## **BEE-Stellungnahme**

zum ersten Entwurf der Übertragungsnetzbetreiber für  
den Netzentwicklungsplan Strom 2037 mit Ausblick 2045,  
Version 2023

Berlin, 24. April 2023

Abbildung 1: Entwicklung der Volllaststunden der Bioenergie

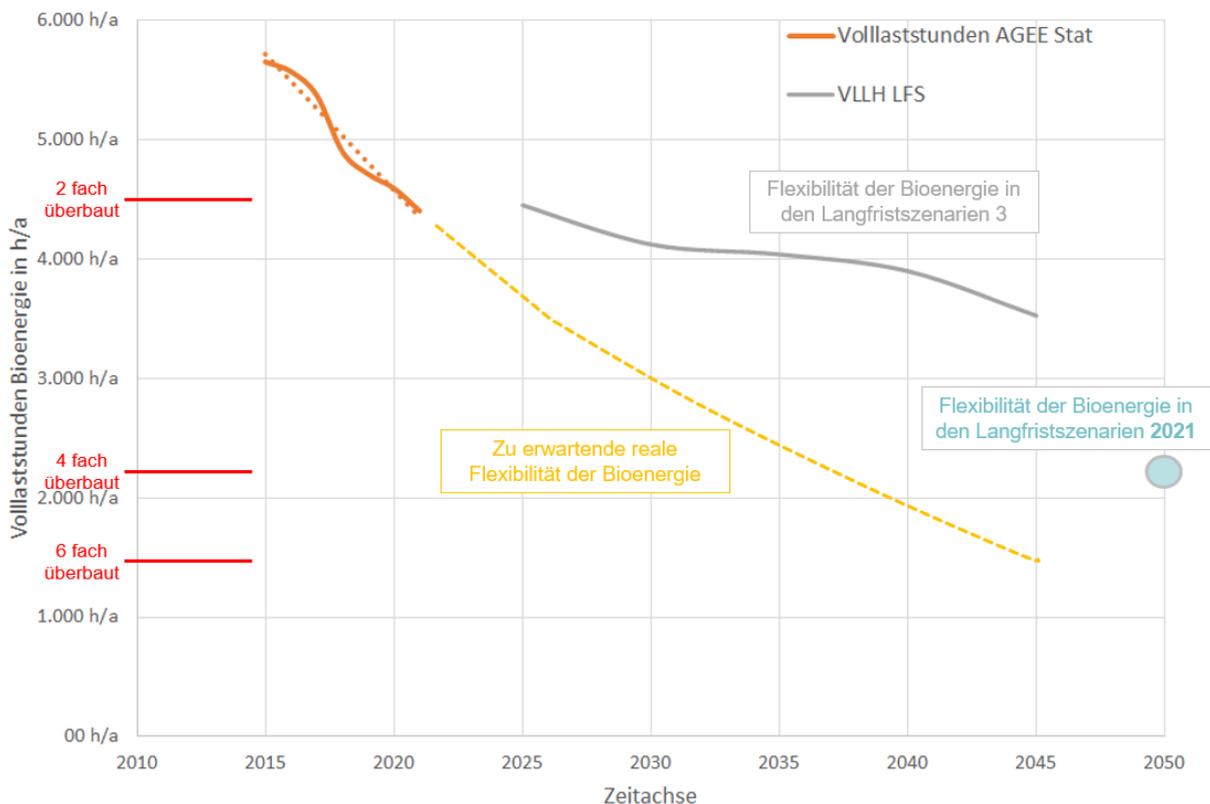
Auf Basis der Entwicklung der Volllaststunden der Bioenergie in den vergangenen acht Jahren, was auch ein Maß der Flexibilität darstellt, lässt sich zudem die Annahme einer Volllaststundenreduktion auf lediglich 3.000 h/a nicht nachvollziehen. Bei einer Überbauung von 4 in 2037 bzw. 6 in 2045 könnten die Volllaststunden hingegen auf 2.000 h/a bzw. 1.000 h/a fallen (siehe Abbildung 1).

**Eine stärkerer Flexibilisierungspfad der Bioenergie (siehe Abbildung 1) würde es zudem ermöglichen noch höhere steuerbare Leistungen dezentral in Deutschland einzusetzen und somit den Bedarf und die volkswirtschaftlichen Kosten der ansonsten benötigten Wasserstoffkraftwerke und ihrer Infrastruktur entsprechend zu reduzieren.**

Abbildung 2: Volllaststunden Windenergie Onshore 2030 bis 2050

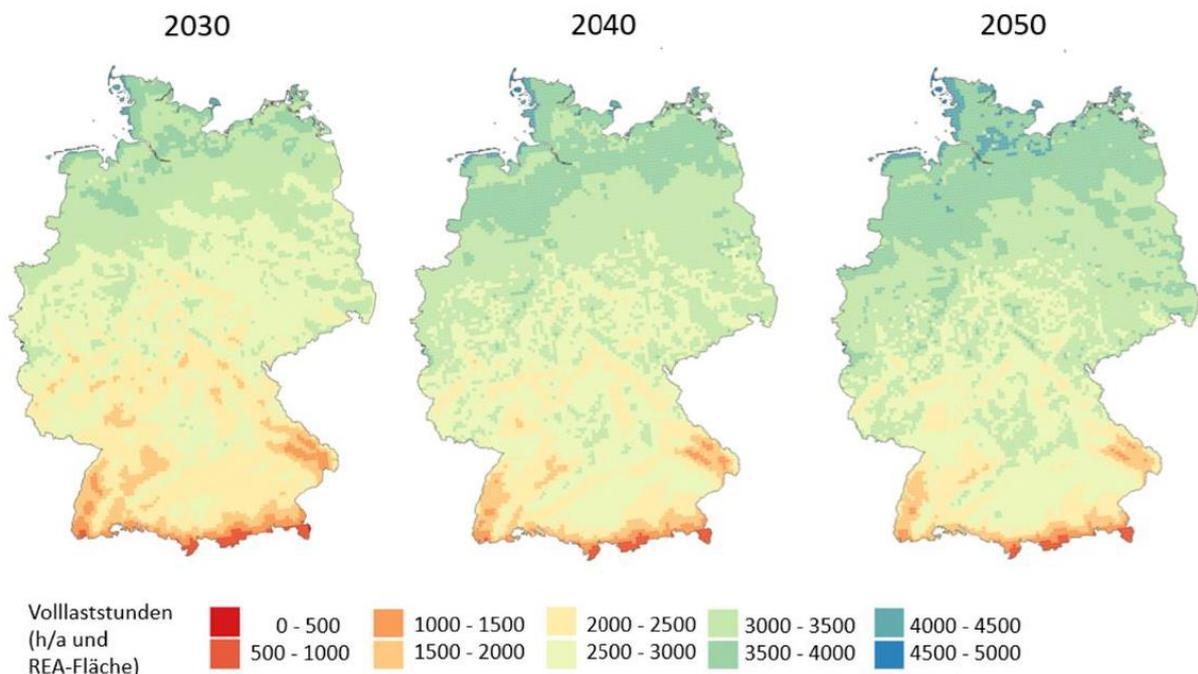
**Der BEE hält darüber hinaus die angenommenen Volllaststundenwerte-Werte für zu niedrig.** In der vom BEE in Auftrag gegebenen und von den Fraunhofer IEE und ISE durchgeführten Strommarktdesignstudie wurde dargelegt, dass selbst in Bayern und Baden-Württemberg an vielen Standorten ein Windanlagenbetrieb mit mehr als 2.500 Volllaststunden möglich ist (siehe Abbildung 2). Es wurden hier deutschlandweit Volllaststunden von 2.653 h/a für 2030, 2.770. h/a für 2040 und 2.851 h/a für 2050 auf Basis realer Wetterdaten berechnet.

Der Netzentwicklungsplan des ÜNB kommt hierbei nur auf Volllaststunden zwischen 2.300 bis 2.450 h/a und somit deutlich geringer Erzeugung im Wind Onshore Bereich als real erwartbar. Dies wird am besten deutlich anhand einer Auswertung der realen Volllaststunden aller Anlagen in Deutschland für die Wetterjahre 2020 und 2021 (siehe Abbildung 3). Gut zu erkennen ist, dass im Rahmen eines Normalwindjahres (100%) bereits mit Nabenhöhen oberhalb von 140 m höhere Volllaststunden Deutschlandweit im Mittel erzielt werden können als es der NEP bis 2045 vorsieht.

Abbildung 3: Volllaststunden Wind Onshore in Abhängigkeit zur Nabenhöhe

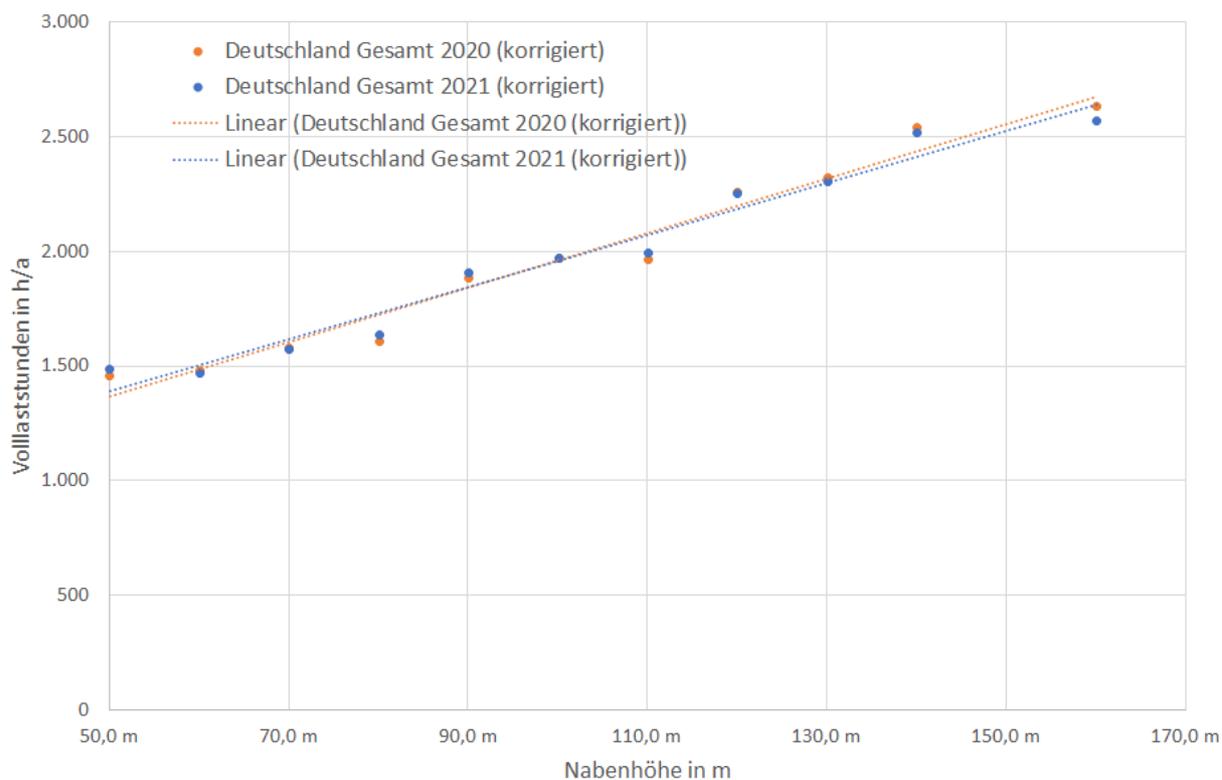
**Vor allem aber die südlichen Standorte (Bayern und Baden-Württemberg) weisen mit nur 1.700 h/a extrem unrealistisch niedrige Volllaststunden auf. Basierend auf den realen Einspeisungswerten von bayerischen und baden-Württembergischen Windenergieanlagen mit einer Nabenhöhe von über 140 m haben diese Anlagenstandorte im Mittel im Jahr 2020 fast 2.200 Volllaststunden erreicht.**
